<b>CONCEPTO TÉCNICO DE REVISIÓN DE ESTUDIOS DE RESPUESTA DE AMPLIFICACIÓN LOCAL DE ONDAS SÍSMICAS</b>	Código:	GPR-FT-09
		Versión:	01
		Código Documental:

1.1 CONCEPTO TÉCNICO No. CT:	5357
1.2 ÁREA:	INVESTIGACIÓN Y DESARROLLO
1.3 COORDINACIÓN:	CONCEPTOS TÉCNICOS
1.4 REFERENCIA CRUZADA RADICADO FOPAE:	2008ER11416
1.5 RESPUESTA OFICIAL No. RO:	32297

2.1 SOLICITANTE:	JUAN REINALDO SUÁREZ MEDINA CURADURÍA URBANA NO.1
2.2 PROYECTO:	CENTRIKA
2.3 LOCALIDAD:	2 CHAPINERO
2.4 UPZ:	99 CHAPINERO
2.5 BARRIO O SECTOR CATASTRAL:	SUCRE
2.6 DIRECCIÓN:	CARRERA 13 No. 44-22
2.7 CHIP:	AAA0153EAUH
2.8 FECHA DE EMISIÓN:	10 DE OCTUBRE DE 2008
2.9 EJECUTOR DEL ESTUDIO:	ESPINOSA Y RESTREPO Ltda.

El presente concepto técnico corresponde a la **segunda revisión** realizada por la Dirección de Prevención y Atención de Emergencias, del informe "Estudio de suelos para el proyecto a construirse en la carrera 13 No. 44-34 de Bogotá" elaborado por el Ing. Carlos Restrepo, a construirse en el predio ubicado en la Carrera 13 No. 44-22 de Bogotá. El cual fue radicado el 05 de Agosto de 2008 mediante oficio 2008ER9611, por el Dr. Juan Reinaldo Suárez Medina de la Curaduría Urbana No.1 y del oficio aclaratorio 2008E

Figura 1. Localización del Proyecto Centrika.

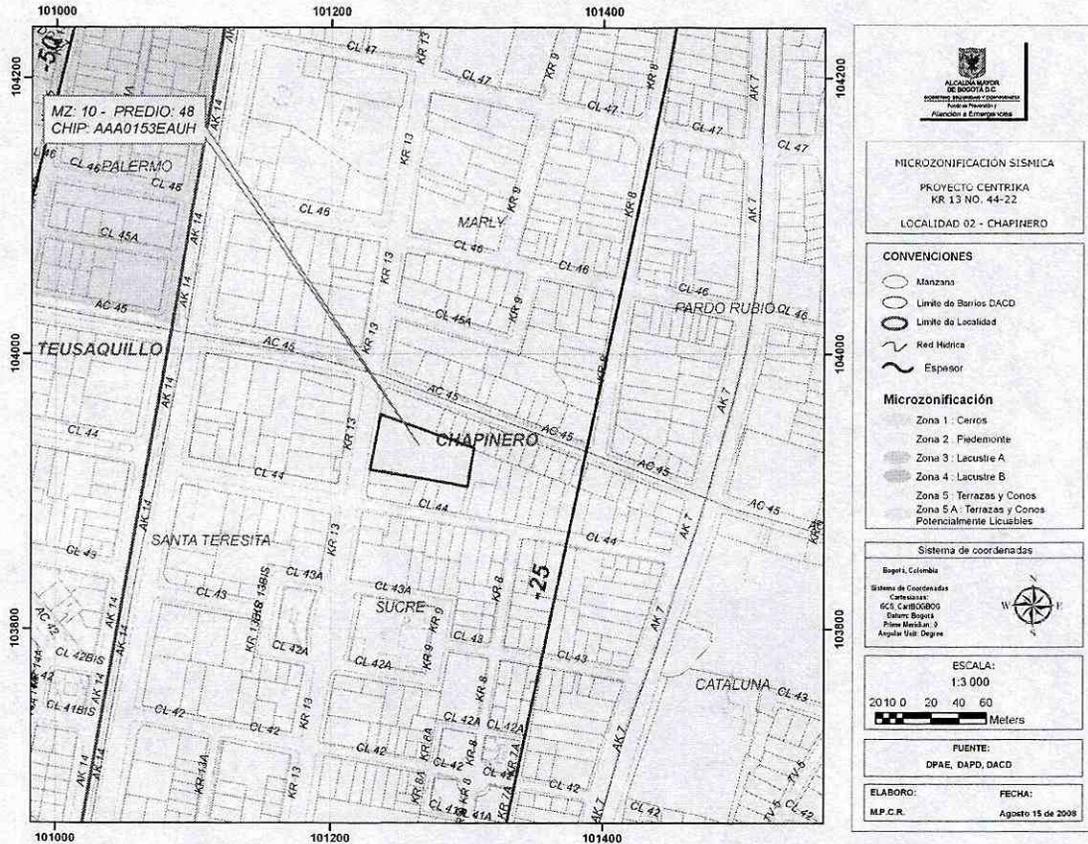
En el numeral 1 del informe presentado por el consultor, se indica que el sitio del proyecto se encuentra localizado en la Zona 2 - Piedemonte según el Decreto 193 de 2006, lo cual es consistente con la localización presentada en la Figura 1 del presente concepto.

El estudio CUMPLE con este requerimiento.

Figura 2. Espectro de diseño recomendado para el proyecto Centrika.

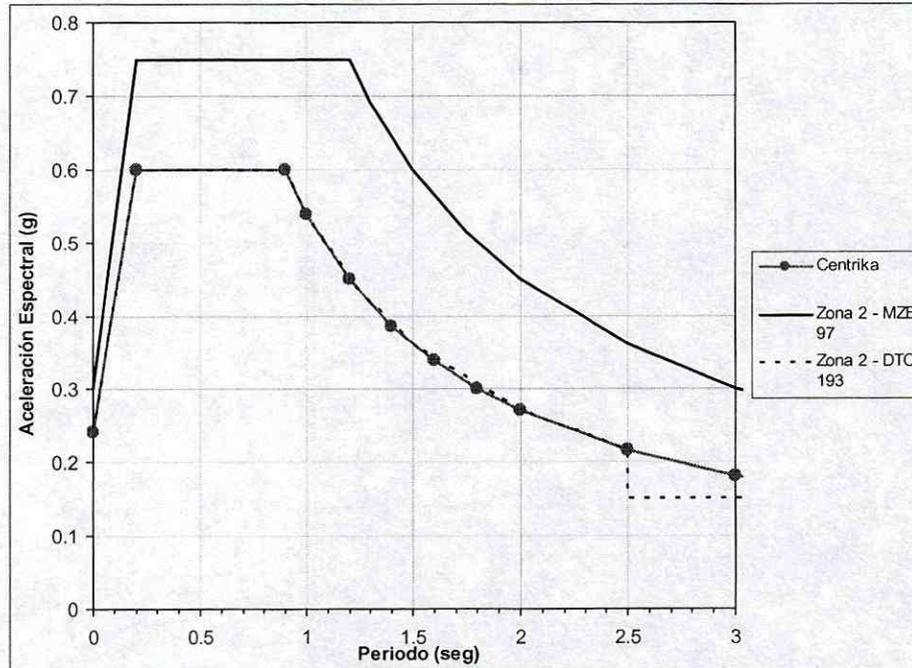
Con base en los resultados de la modelación el consultor recomienda el espectro mostrado en la página 38 y en la tabla 6 del informe, el cual se reproduce en la Figura 2 del presente concepto, el cual corresponde al espectro mínimo de la Zona 2 – Piedemonte de acuerdo con el Decreto 193 de 2006.

El espectro propuesto inicia con una Sa de 0.24 g aumentando linealmente hasta 0.6 g a los 0.2 segundos, luego continua con este valor hasta los 0.9 segundos donde desciende de manera proporcional al inverso del periodo.

El estudio CUMPLE con este requerimiento.
